Staatssecretaris van Infrastructuur en
Waterstaat
p/a Bureau Sanering Verkeerslawaaï
Postbus 97
3440 AB Woerden

Utrecht, 10 mei 2022

Onderwerp: Zienswijze saneringsplan Utrecht en omstreken

figuur 1: geluidruimte spoor (2019)

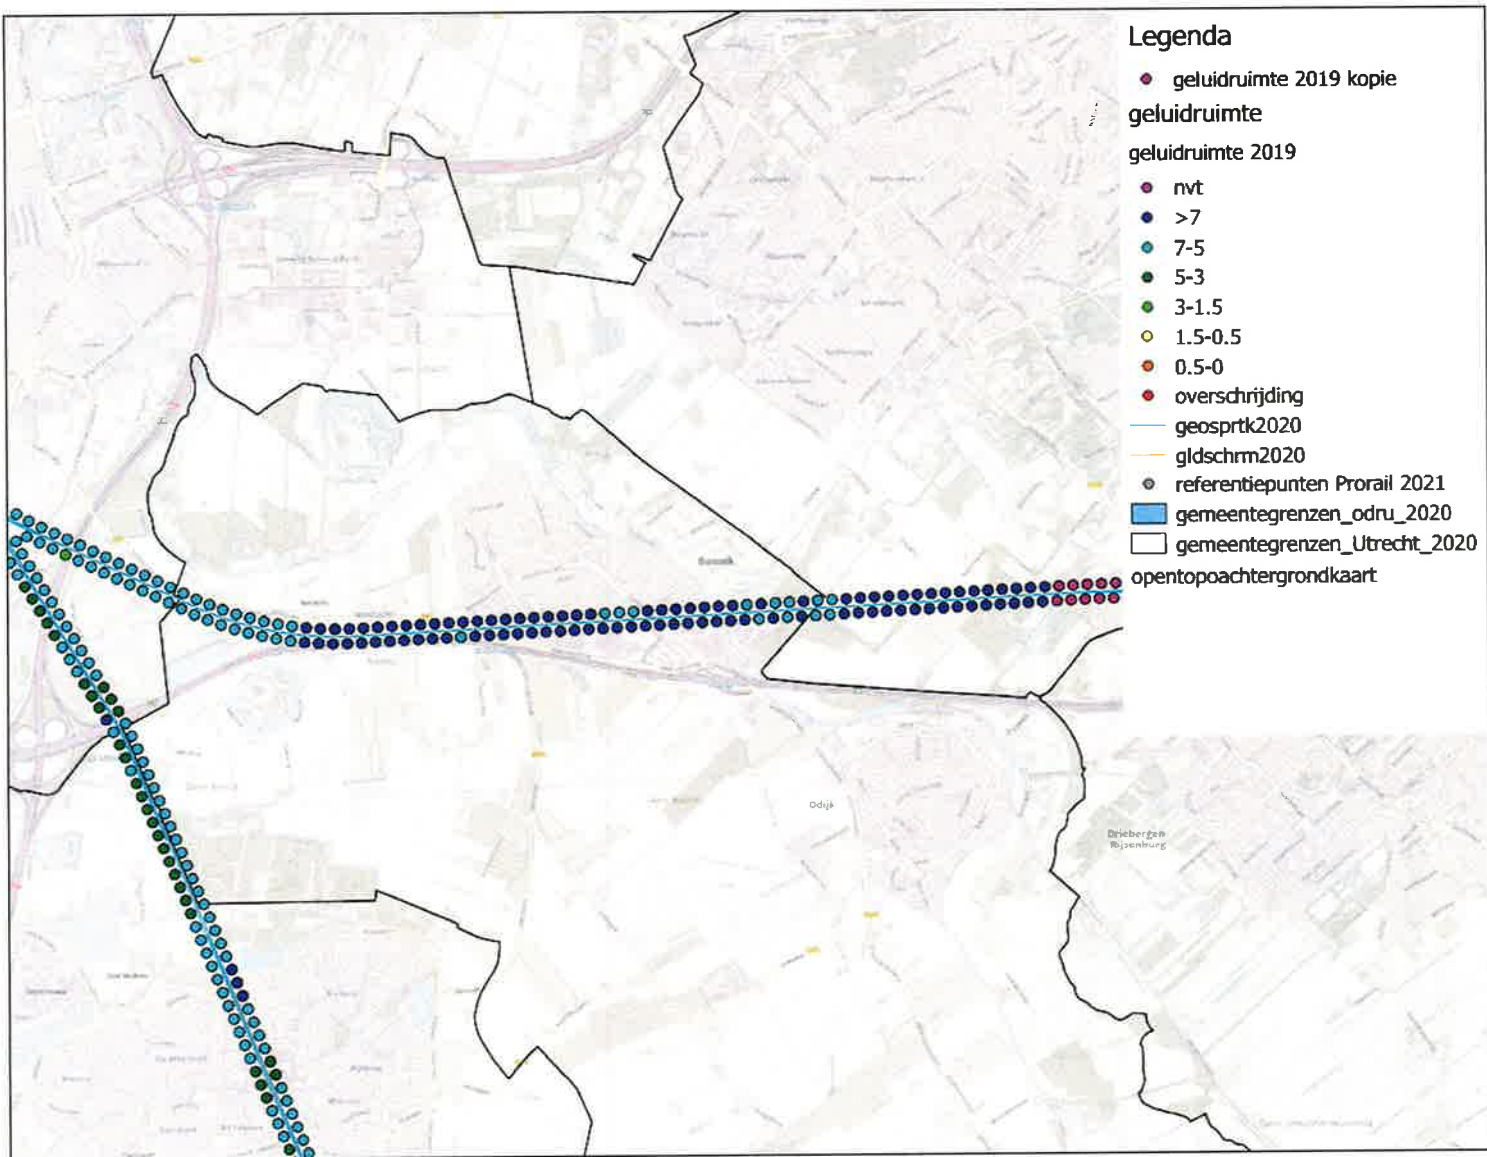
Als eerste merken we op dat bij de uitgangspunten van het onderzoek wordt uitgegaan van volledig benutte geluidproductieplafonds. Wij vinden dat in eerste instantie een goed en zorgvuldig uitgangspunt. In onze gemeente (en in de gehele provincie Utrecht) is echter een ander aspect aan de orde. De geluidproductieplafonds vallen zeer ruim uit ten opzichte van de werkelijk gereden voertuigen in 2019 (voor de coronaperiode). Naar onze mening moet dit vanuit nationaal en gemeentelijk belang eerst worden gecorrigeerd, voordat het saneringsplan kan worden vastgesteld. We lichten dit toe.

We verwijzen naar het rapport Nalevingsverslag geluidproductieplafonds 2019 dat ProRail heeft opgesteld. Daaruit blijkt dat de geluidproductieplafonds in onze gemeente een geluidruimte hebben van ten minste 5 dB. Ter illustratie hebben we een plaatje met de verschilwaarden toegevoegd (figuur 1 in de bijlage). Hieruit blijkt een niet realistische hoogte van de geluidproductieplafonds, waardoor:

1. een te groot budget nodig is om sanering uit te voeren. Immers, uitgaande van bijvoorbeeld 5 dB hogere geluidsbelasting, moeten bij de sanering van woningen meer maatregelen getroffen worden dan op basis van het daadwerkelijk gereden spoorverkeer nodig is. De voorgestelde maatregelen hebben een grote impact op de omgeving en kunnen, met verlaagde geluidproductieplafond, worden beperkt;
2. bij ruimtelijke plannen initiatiefnemers nu maatregelen moeten treffen op basis van de te hoge geluidproductieplafonds, wat onnodige kosten met zich meebrengt. Ook zijn volgens de huidige geluidproductieplafonds soms dove gevels nodig, waardoor bewoners onnodig in hun leefcomfort benadeeld worden. In sommige situaties kunnen ontwikkelingen geen doorgang vinden vanwege de

Samenvattend: het saneringsplan gaat uit van een volledig benut geluidproductieplafond. Als er (vanwege voorziene aanpassingen aan het spoor) vooralsnog geen aanleiding is de huidige geluidruimte in stand te houden, zijn de geluidproductieplafonds systematisch te ruim (ruim meer dan de beoogde werkruimte van 1,5 dB). Om deze reden moeten vanuit doelmatigheid en behoorlijk bestuur eerst de geluidproductieplafonds verlaagd worden, voordat het saneringsplan kan worden vastgesteld. We verzoeken u daarom ProRail of het bevoegd gezag te bewegen een dergelijk verzoek in te dienen en vervolgens, na verlaging, een aangepast saneringsplan op te stellen.

figuur 3: effecten bij gesloten scherm van 3 meter hoogte (+BS)

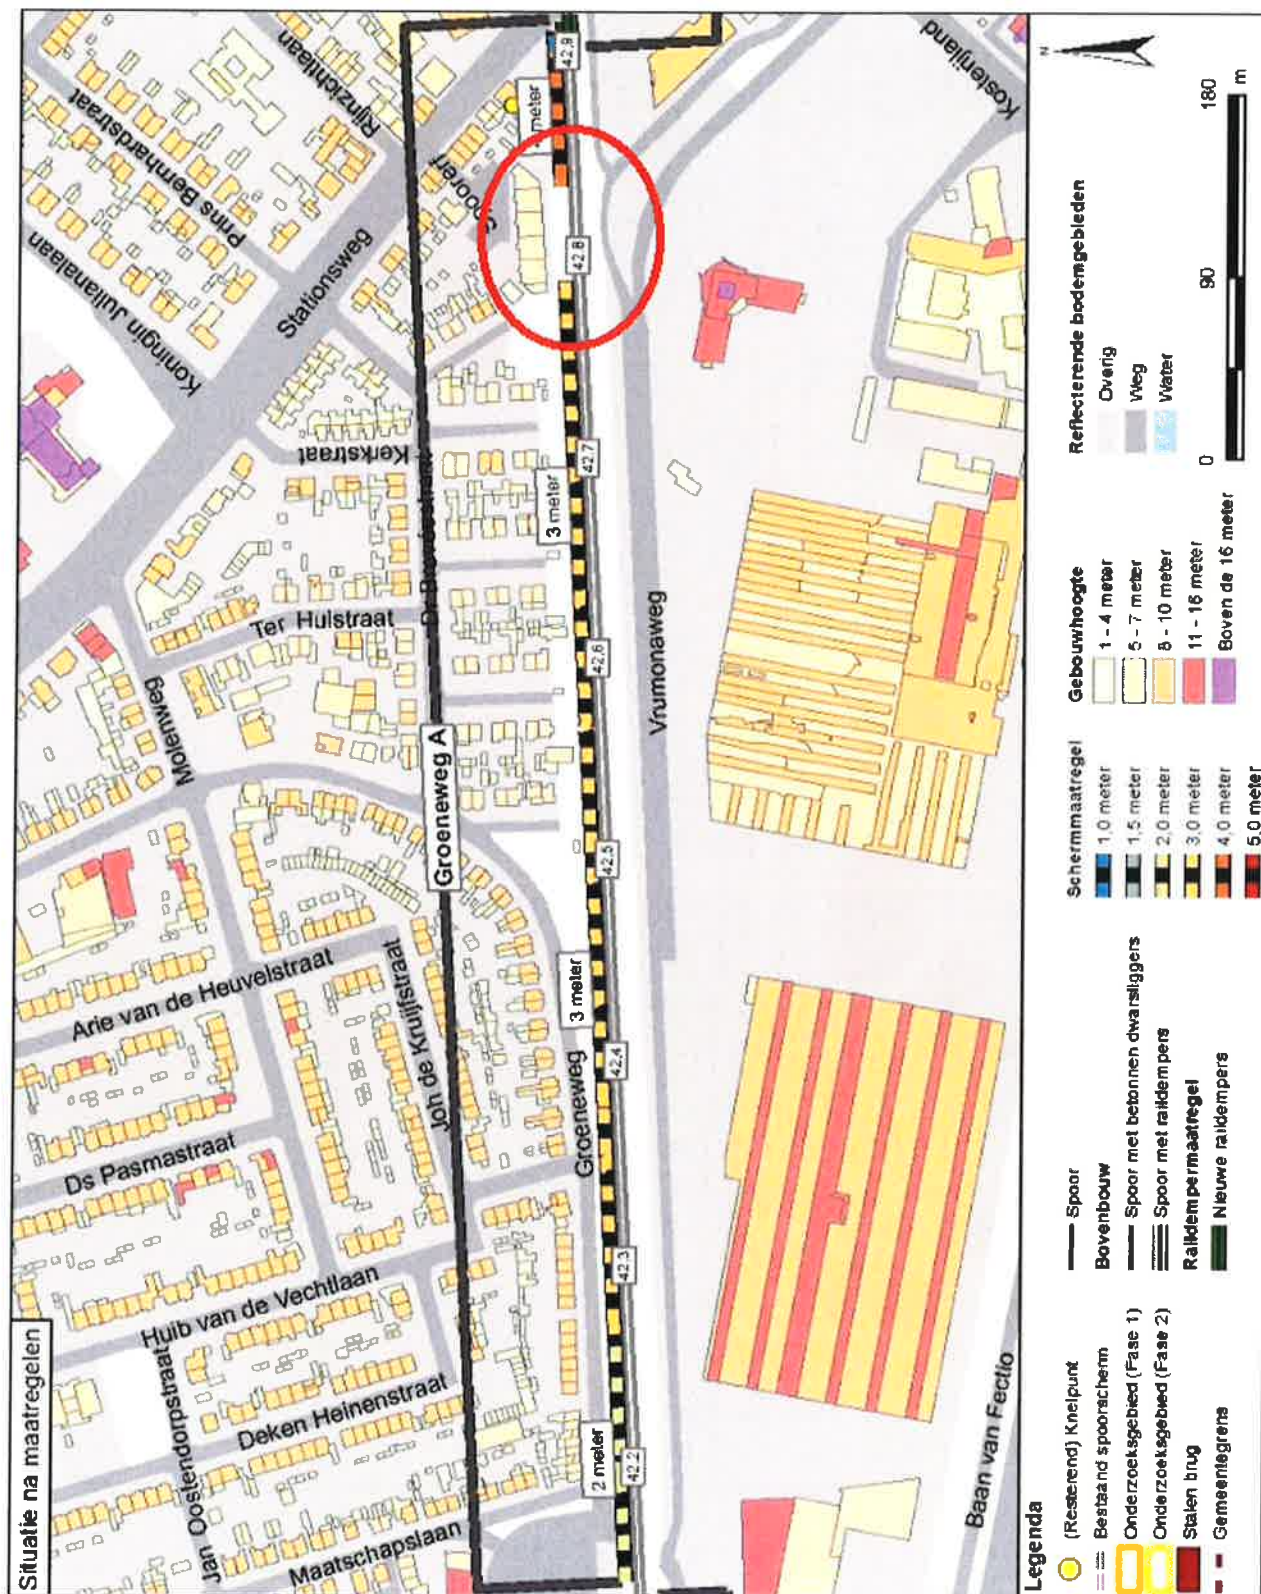
Ten aanzien van de beoogde maatregelen merken we op dat voor cluster 'Groenweg A' een ongewenste oplossing is gekozen, zowel voor de gemeente/bewoners als voor de bestuurders van het treinverkeer. Ter hoogte van de woningen Spoorerf 1-18 is een gat in het beoogde geluidscherm voorzien (zie figuur 2 in de bijlage bij deze brief). Hier is weliswaar sprake van woningen met een dove gevel (waardoor deze niet betrokken worden in de toetsing), maar hierdoor dringt het geluid van het spoor wel het achterliggend gebied binnen. Dit is een ongewenste situatie. Ook voor de treinbestuurders is de beoogde oplossing ongewenst, want voor hen levert dit een zeer onrustig beeld op.

We hebben een indicatieve berekening gedaan en daaruit blijkt dat het mogelijk is het scherm van 4 meter (voor Stationsweg 3) te verlagen naar 3 meter +BS en zo een aaneengesloten scherm vanaf de overweg tot aan de Runnenburg te realiseren. We willen u vragen dit verder uit te werken en op deze locatie een gesloten afscherming te realiseren.
